**INVITACIÓN PÚBLICA A NEGOCIAR No. DIS 007 - 2017**

**"SUMINISTRO, TRANSPORTE, SUPERVISIÓN DEL MONTAJE, PRUEBAS Y SUPERVISIÓN DE PUESTA EN SERVICIO DE UN TRANSFORMADOR DE POTENCIA 33/13.8 KV; 15/20 MVA; GRUPO VECTORIAL Dyn5 CON CAMBIADOR DE TAPS AUTOMÁTICO BAJO CARGA".**

**RESPUESTAS A PREGUNTAS FORMULADAS POR OFERENTES INTERESADOS**

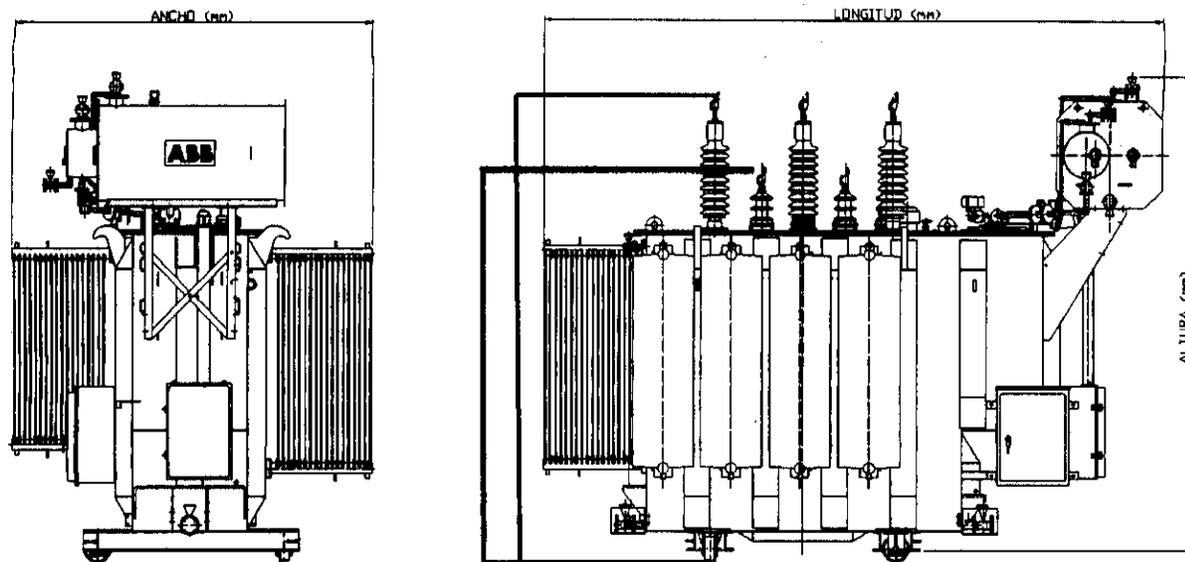
1. En relación al numeral 6.2, ítem 21, se solicita eliminar la restricción de los espesores de la lámina del tanque, dado que esta será de un espesor mayor ya que se tratará de un transformador de mayor volumen debido a la inclusión de un cambiador de tomas bajo carga.

21	Espesor de las láminas utilizadas		
	Tanque [mm]	7,93	
	Tapa [mm]	7,93	
	Fondo [mm]	9,53

31	Cargabilidad del núcleo [%]	100	100
32	Impedancia de cortocircuito, % máximo a 85 °C	6,70%	8,38%

**Respuesta:** Se elimina esta restricción.
